7・3 羽田空港再拡張に伴う航行安全問題

D滑走路への進入経路の変更について

D滑走路高さの変更について

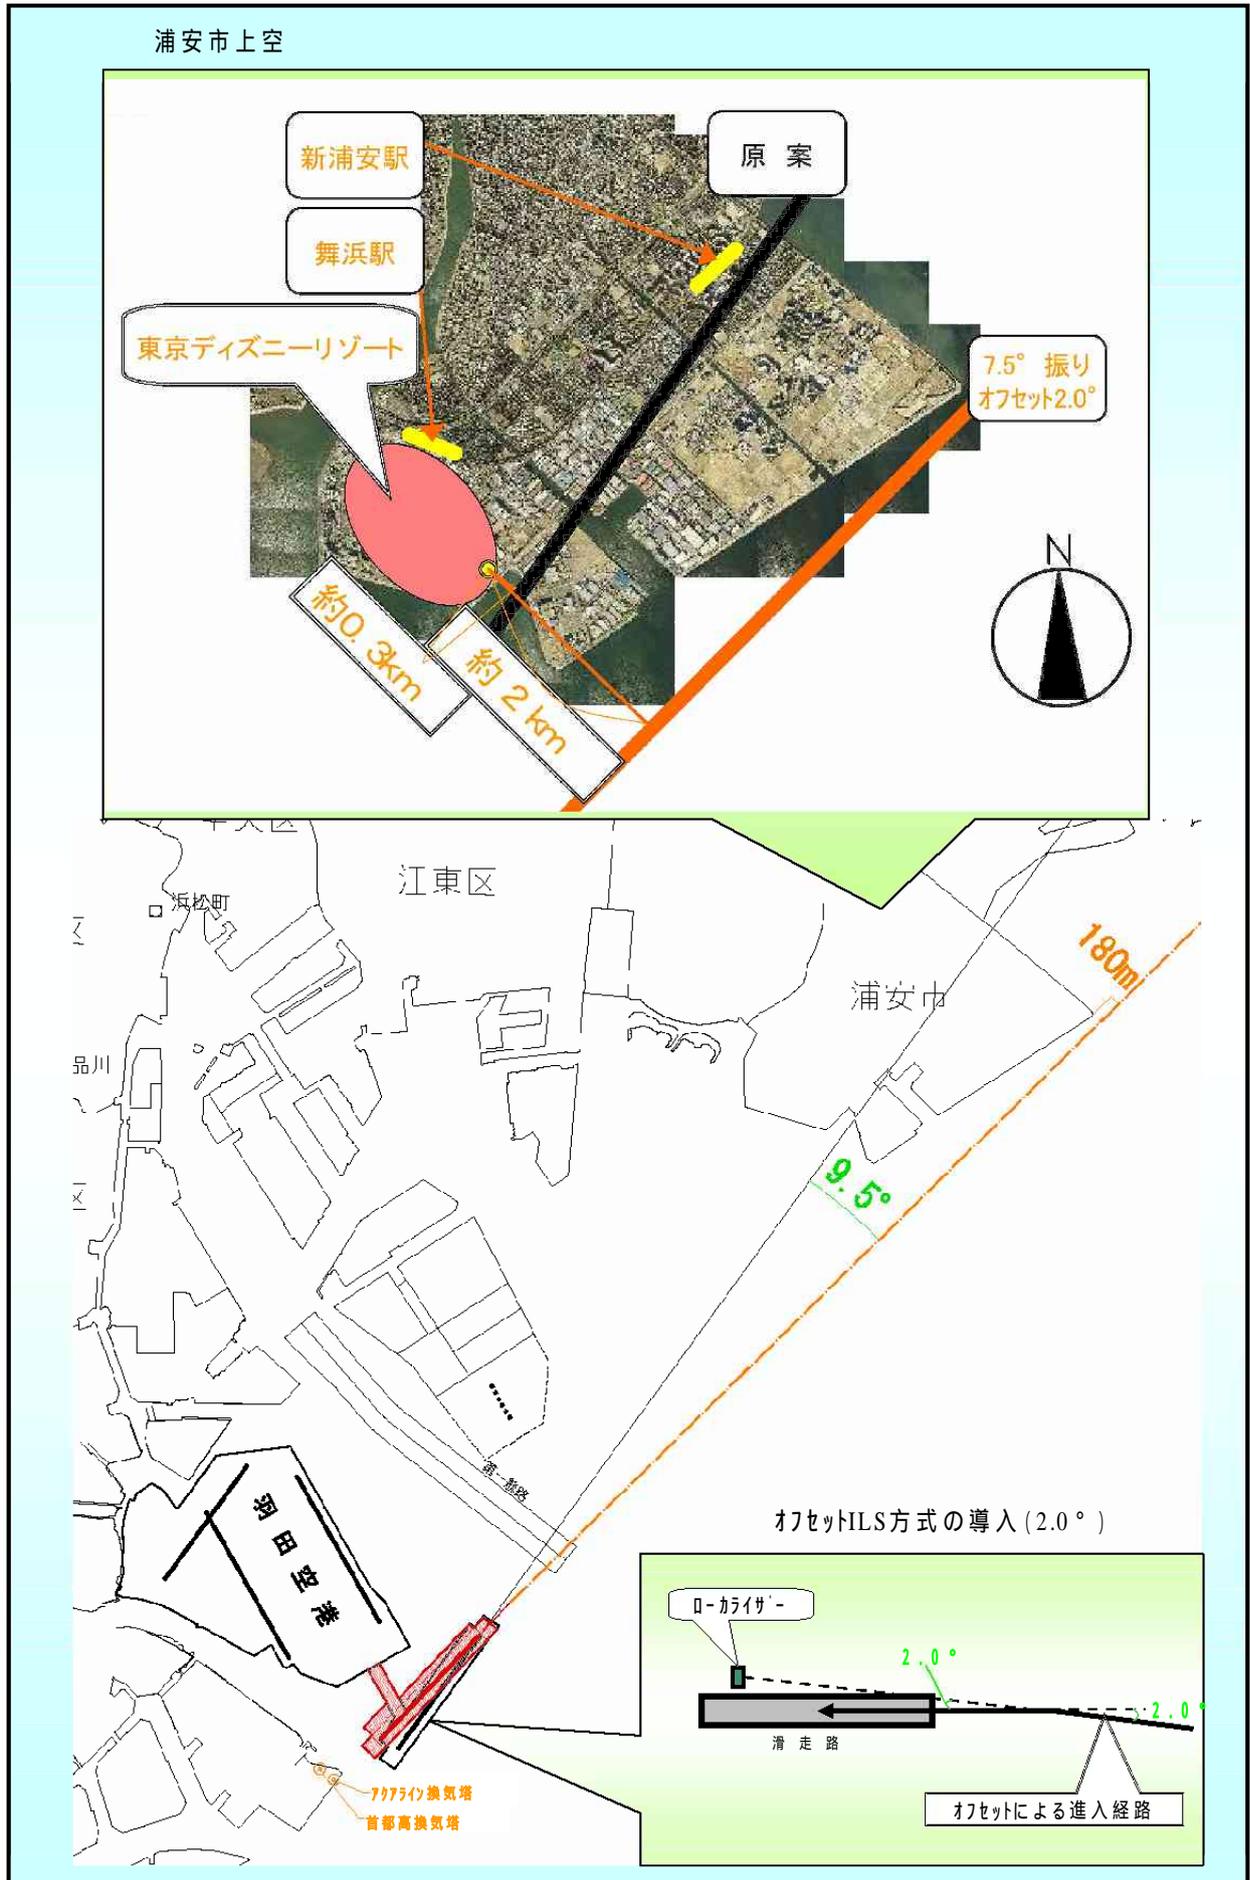
羽田空港の再拡張後の飛行ルートに関しては、南風悪天時において、新たに浦安市街地上空を通過して、D滑走路へ進入する経路が問題となっていた。国土交通省において検討を重ねた結果、今般以下の通り、D滑走路の角度を「7.5度」振るとともに、あわせて飛行方法を工夫（オフセットILS進入方式を導入「2度」）し、合計「9.5度」、D滑走路への進入経路を変更することとする。これにより、千葉県等より要請のあった浦安市街地上空の飛行を回避することとする。

D滑走路への導入を検討した結果、ILS進入方式より滑走路から2度海上寄りの方向から進入させる、オフセットILS進入方式(2度)を導入することとした。

3. 上記により、「合計9.5度」、D滑走路への進入経路を変更することにより、浦安市街地上空の進入経路を海上にずらし、浦安市街地上空の飛行を回避。

南風悪天時の進入経路は、最も近いところでも浦安沖約180mの海上。

東京ディズニーリゾートとの最短距離も、原案300m 経路変更により2km。

D滑走路配置検討図

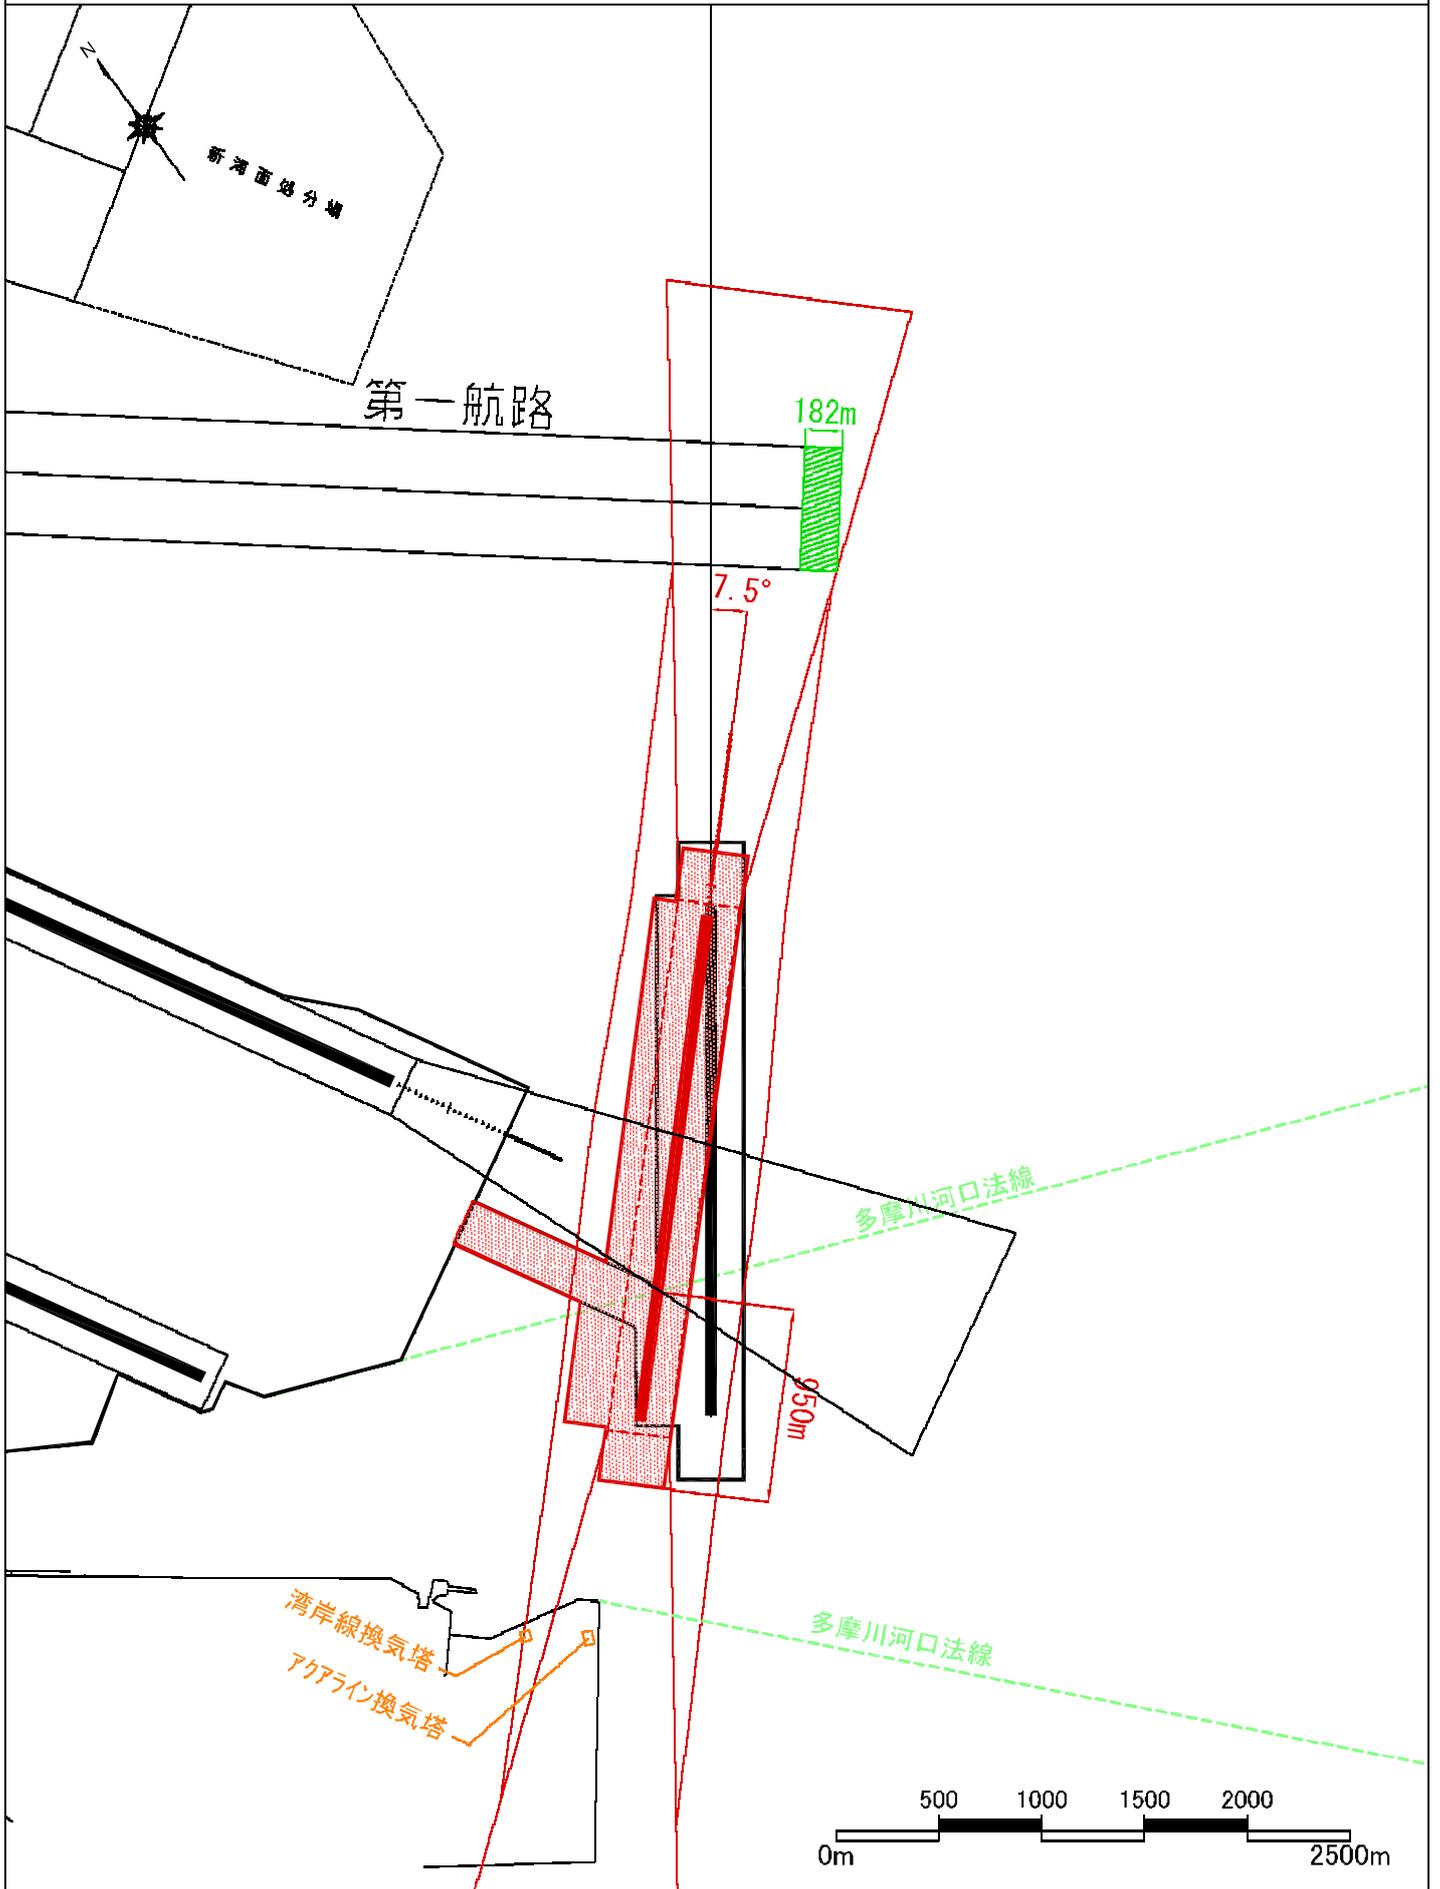
羽田再拡張に際し千葉県より、航空機の騒音に関する意見が出されており、このため関係者間で議論を行ってきたが、D滑走路の角度を7.5度振るとともに飛行方法を工夫し、合計9.5度、D滑走路への進入経路を変更させることにより、千葉県（特に浦安市）の騒音を軽減させる案にて関係者の内諾を得た。

一方、本案になると、東京港第一航路が入口側182m延びることになるが、航空局としては安全上の大きな問題は発生しないものとする。

当協会は、D 滑走路の位置変更により、第一航路南端部が 182m 延長されることに伴う航路出入口付近の航行船舶への影響 (南北航行船や入出航船に対する安全対策) について検討し、必要な安全対策が構築されることが重要である旨、航空局に訴えた。

羽田再拡張 D 滑走路の高さについて

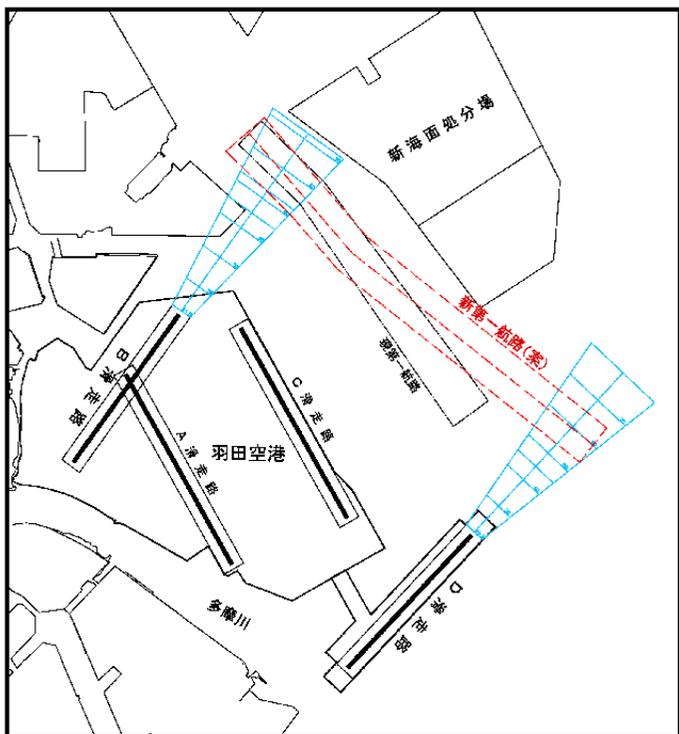
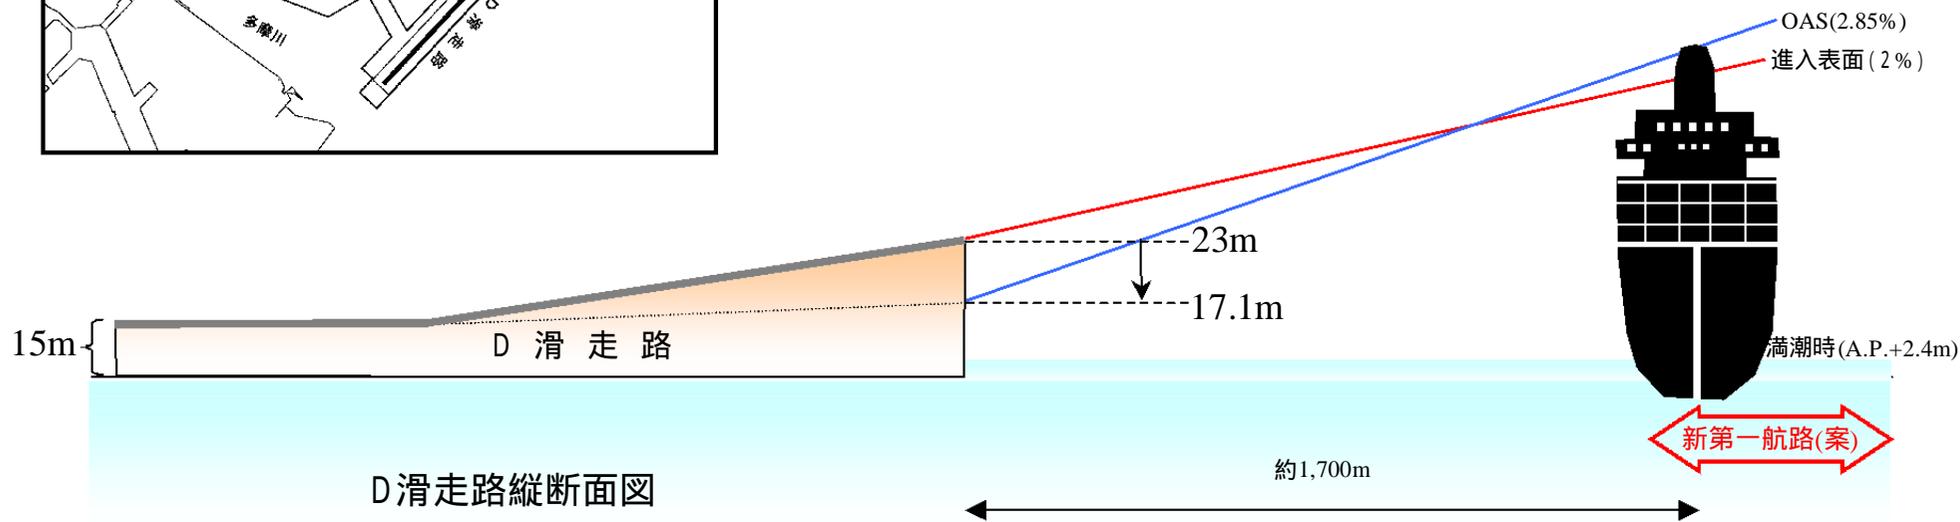
第一航路拡幅により、現 B 滑走路の進入表面高さ AP (Arakawa Peil : 荒川工事基準面) + 54.8 m が AP+50.9 となってしまう、航空機と船舶のマスト高との問題が発生することについては残された課題となっており、これについては、現 B 滑走路の嵩上げ等による対応を検討していたが、今般、ICAO (国際民間航空機関) の OAS (無障害物評価表面) を新たな指標として導入することにより対応することとした。この新たな指標が導入されれば、進入表面高さは AP+60.7m となり、現 B 滑走路の嵩上げが不要となる。

一方、D 滑走路の建設にあたっては、公共工事費用の縮減という観点から再検討をせまられており、上記新たな指標の導入に併せて、D 滑走路北側端の高さを A.P.+17.1m とし、結果として現案の 23m より 5.9m 高さを下げることとしたい。

D 滑走路の高さは、東京港第一航路を航行する船舶のマスト高さと同様に密接に関係する問題であり、海運業界としても大きな関心を持っている。

従って、D 滑走路の仕様を決定するにあたっては、東京港第一航路航行船舶の現状および将来的な予測も十分に踏まえ、何にもまして「安全の確保」が最優先されるべきである。

・上記を踏まえ、新たに導入するOASが第一航路端においてA.P.+57.5mを満足するように、D滑走路北側端の高さをA.P.+17.1mとし、結果として現案の23mより5.9m高さを下げることとする。

船舶のマストがOASを超える場合であっても、必要に応じ空港サイドで運用条件を変更することとし、船舶の航行は制限を与えないこととする。
